**柏崎刈羽原子力発電所3号炉  
高経年化技術評価書（30年目）審査会合における  
ご指摘事項への回答**

**2023年4月25日  
東京電力ホールディングス株式会社**

# 審査会合（2023/3/14）におけるご指摘事項1

## 補正申請における影響評価実施例2

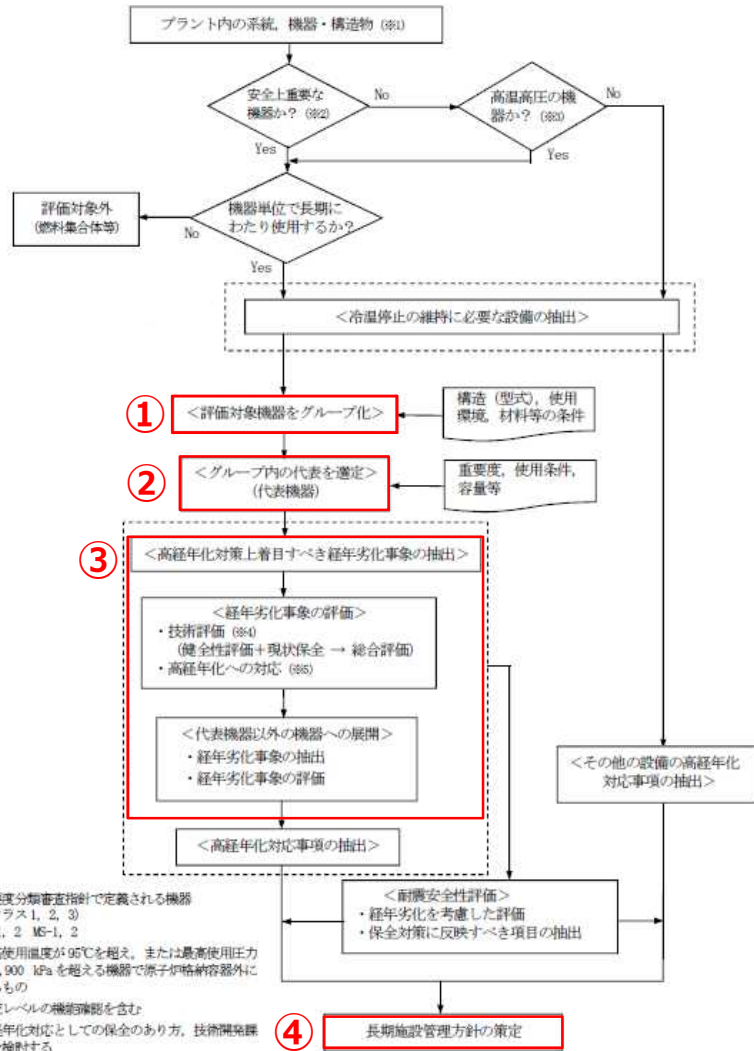
変更内容：高圧ケーブルの対象機器追加

高圧難燃CVケーブルの一部が運転開始後に交換されていることが判明したため赤枠箇所が「空欄」⇒「○」に変更

- ① ケーブルのグループ化の分類基準である「区分」及び「絶縁体材料」に変更がないためグループ化に変更がないことを確認した。
- ② 代表機器である高圧難燃CVケーブルの一部に製造メーカーが異なるケーブルが追加されることから、追加となったケーブルを代表機器以外として選定した。
- ③ 追加された代表機器以外のケーブルについて、経年劣化事象の抽出及び評価を実施した。材料、環境、保全方式が代表機器と同様なため、抽出される経年劣化事象は「絶縁体の絶縁特性低下／絶縁体の絶縁特性低下（水トリー劣化）」であり、評価の結果「現状の保全内容（絶縁抵抗測定・絶縁診断試験）に追加すべき項目はない」も同様となることから、経年劣化評価結果への影響はないことを確認した。
- ④ 追加された代表機器以外のケーブルについて経年劣化評価結果への影響はないことを確認したことから長期施設管理方針についても影響がないことを確認した。

## 補正申請における影響評価実施例3

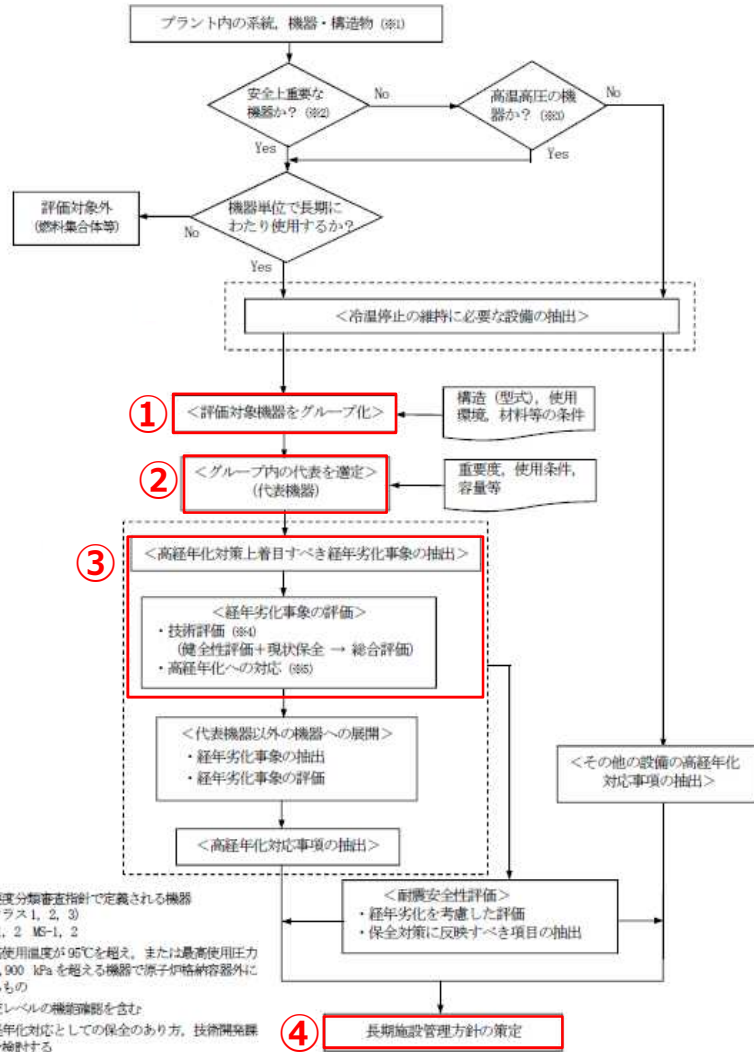
### 変更内容：計測用変圧器の分類基準「型式」変更

分類基準の型式を「シリコン乾式」⇒「モールド形乾式」に変更

- ① 分類基準のうち、モールド形乾式に型式が変更となった場合においても機器名称に記載の対象機器については変更の必要はなく、グループ化に影響のないことを確認した。
- ② グループ内の評価対象機器に変更がないことから代表機器にも変更がないことを確認した。
- ③ 計測用変圧器の分類を「シリコン乾式」から「モールド型乾式」に変更したが、抽出される経年劣化事象は「変圧器コイルの絶縁特性低下」であり、基本的な構造、仕様、経年劣化に対する管理方法がシリコン乾式と同様に「現状の保全内容は定期的な目視点検、清掃及び赤外線温度測定」であることから、評価の結果、経年劣化評価結果への影響はないことを確認した。
- ④ 分類基準のうち、型式を変更をした計測用変圧器について経年劣化評価結果への影響はないことを確認したことから長期施設管理方針についても影響がないことを確認した。

# 原因の分析 (1/3)

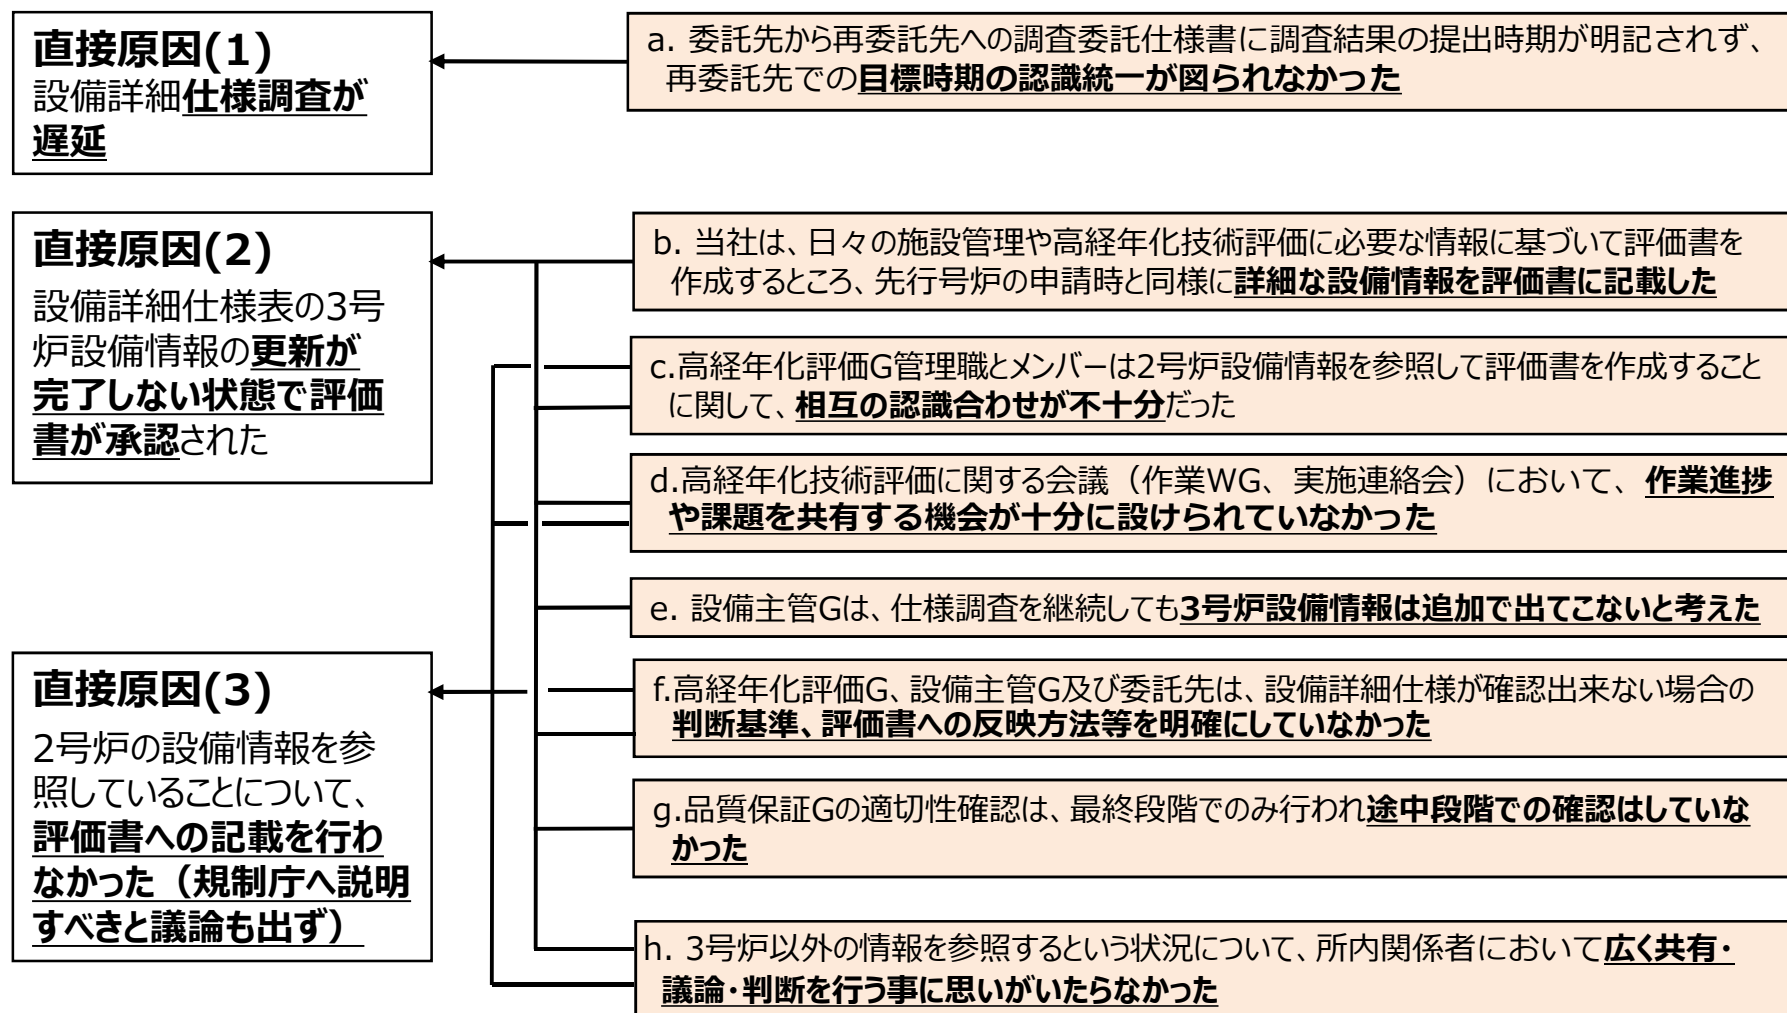
年月	当 社			委託先 (東電設計)	再委託先 (東芝ESS)
	品証部門 (品質保証G) ※ 評価書作成・確認要領どおりに業務が行われているかを確認	設備主管G (電気機器G等) ※ 評価書作成・確認要領に従い、委託先からの設備詳細仕様表と評価書を作成	取り纏めG (高経年化評価G) ※ 評価書作成・確認要領を作成の上、設備主管Gへ評価書の作成を依頼。当該業務の進捗管理・取り纏めを実施 管理職 メンバー (3H：初めての業務)	※ 当社からの委託により設備詳細仕様の調査と評価書案を作成。調査の一部を東芝ESS等へ再委託	※ 委託先からの再委託により設備詳細仕様を調査。自社で把握できない場合は機器メーカーへ確認
4月 6月中	適切性確認要領を制定		対応方針協議（現時点で揃わない仕様箇所について先行類似の2号炉情報を暫定的に用いて作業に着手） メーカーからデータが出てこないことは3H（初めて）		<b>❌ 直接原因(1)</b> 設備詳細仕様調査が遅延 a. 委託先からの委託仕様書に仕様調査結果の提出時期の明示がなく <b>目標時期の認識統一出来ず</b>
7月中		b. 当社は、先行号炉の申請時と同様に <b>詳細な仕様情報を評価書に記載した</b> 設備詳細仕様表、評価書の作成			
2022 7月下		設備詳細仕様表の3号炉設備情報の <b>更新が完了しない状態で評価書が承認された</b> （詳細は次ページ参照）		<b>❌ 直接原因(2)</b> <b>❌ 直接原因(3)</b>	
8/9			原子力規制庁へ申請		調査継続
9/6 ~ 11/22			解析誤りを踏まえ総点検を指示 記載誤り認識	調査実施 技術連絡票報告	設備詳細仕様調査完了

# QMSに則った再確認結果

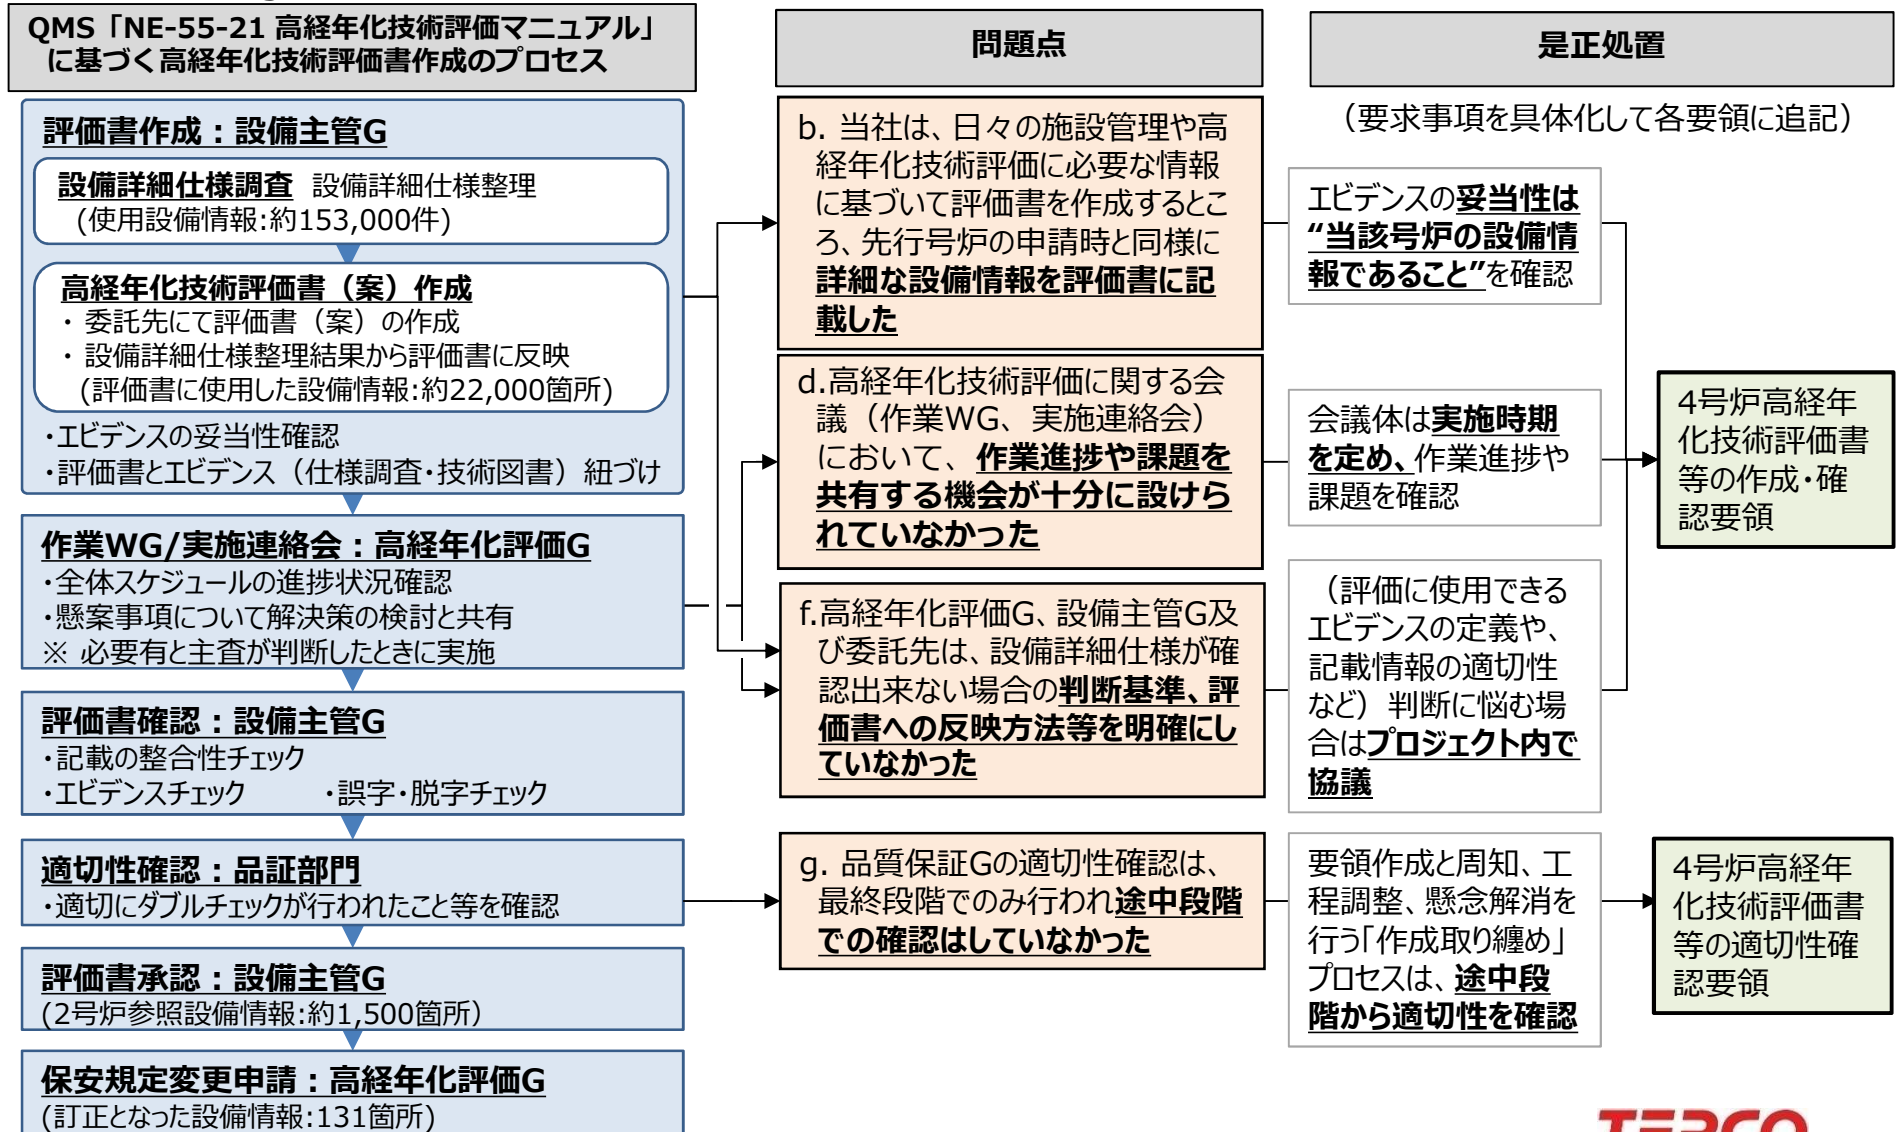
○ 高経年化技術評価書を作成するQMSプロセスに対し、原因分析において確認したプロセスに関する問題点 (b.d.f.g.) と、4号炉高経年化技術評価に向けた是正処置を以下に整理
